RESOLUCIÓN No _____

"Por Medio de la Cual se Modifica un Permiso de Vertimiento"

Que según concepto técnico N° **SCCA-140-47.77-2024 N°080** del 06 de septiembre de 2024, y recibido en el mes de diciembre de 2024 por la oficina jurídica de la entidad, se informó lo siguiente:

Figura 2. Esquema de distribución del balance de agua de operación de la planta de beneficio y aguas externas de planta de concreto, Mina y lluvias extremas a sistema de tratamiento de presa 1.

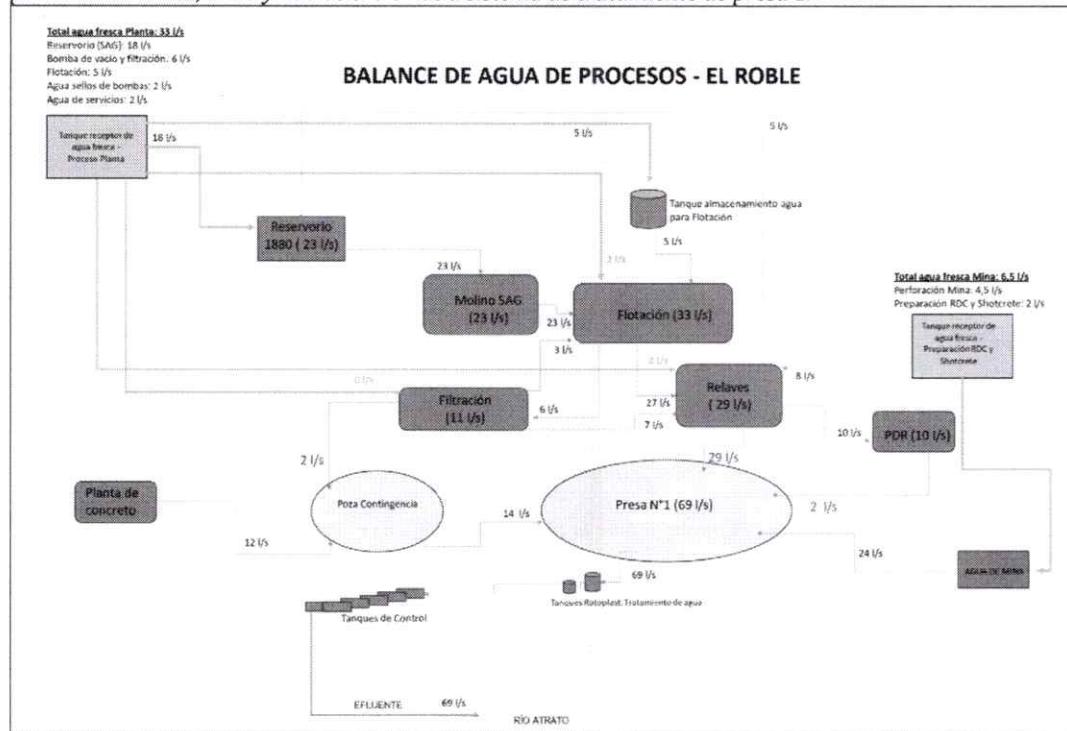
La empresa realizó un balance de aguas actualizado para el actual sistema con las nuevas variables de ingreso y salida de aguas, en el cual se estima que se debe modificar el caudal para el vertimiento de presa 1 donde estima se tendría un vertimiento final de $(29+2+24+14)= 69 \text{ l/segundo}$ en condiciones sin lluvias extremas con lluvias extremas se tendría un aumento de 45.97 l/s teniendo un total de $(69+42)= 114,97 \text{ l/s}$. En la siguiente figura y en el anexo 1. Balance de aguas Planta, se podría ver los caudales del sistema de ingreso y salidas final.

Con los caudales de aporte por lluvias extremas, resulta necesario modificar los valores autorizados del vertimiento actual para esos momentos extremos que se presentan en el Municipio de El Carmen de Atrato.

Figura 3. Esquema de distribución del balance de agua de operación de la planta de beneficio y aguas externas de planta de concreto, Mina y lluvias extremas a sistema de tratamiento de presa 1.

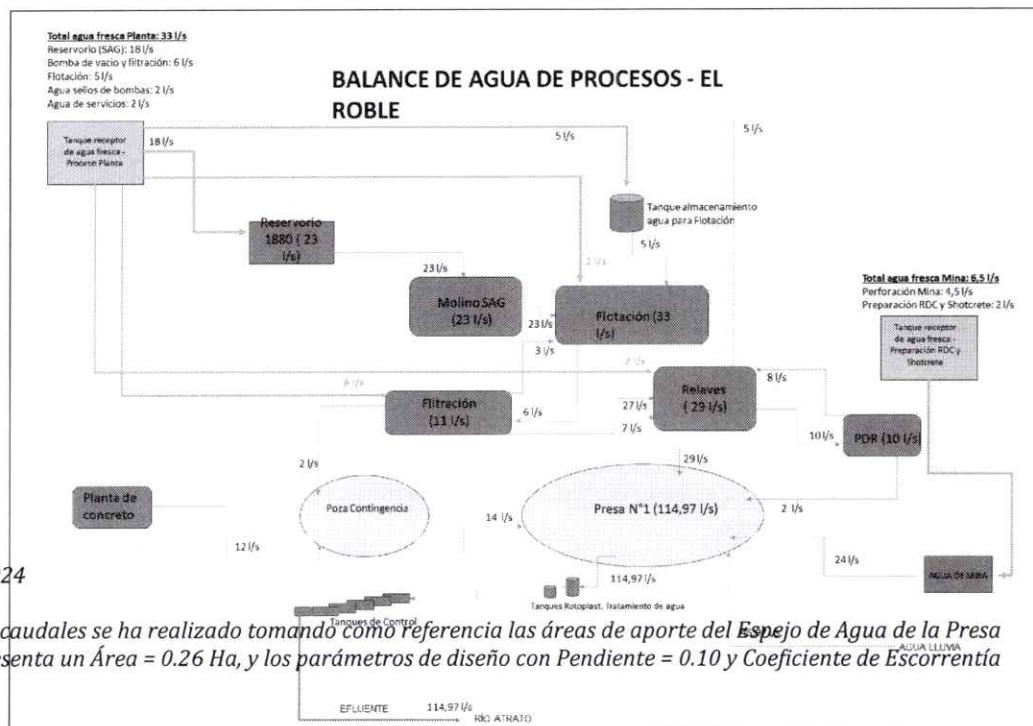
presa 1	Área (ha)	0,26 Nota: Solo se consideró el área del vaso. No se consideró stockpile de PDR
	Pendiente presa %	0,10 Nota: Se consideró la pendiente mínima para poder realizar el cálculo de caudal
	C	0,56 C1=0.30, C2=0.22, C3=0.04

Sistema séptico instalado, verificado en visita técnica

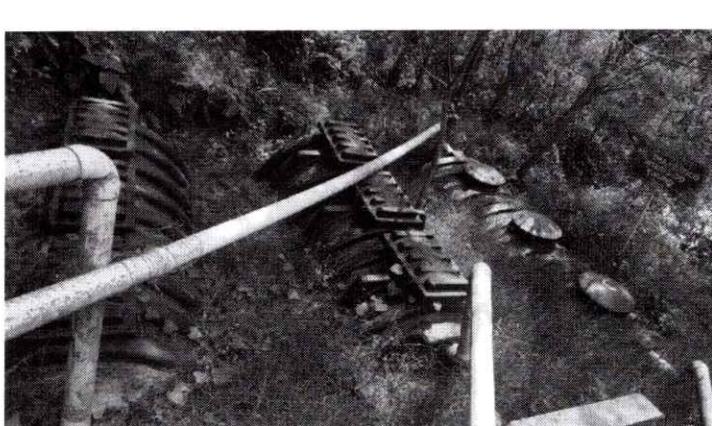
El conjunto de este sistema permite el manejo de 30 m³ de aguas residuales de manera continua incluyendo eventos máximos para una población de aproximadamente personas día.

El incremento en la demanda de los servicios del casino, debido a la atención a todos los contratistas, ha generado una necesidad imperativa de ajustar el permiso de caudal de aguas domésticas de 0.5 l/s a 2 l/s para garantizar la continuidad y calidad del servicio, especialmente durante los horarios de mayor afluencia.
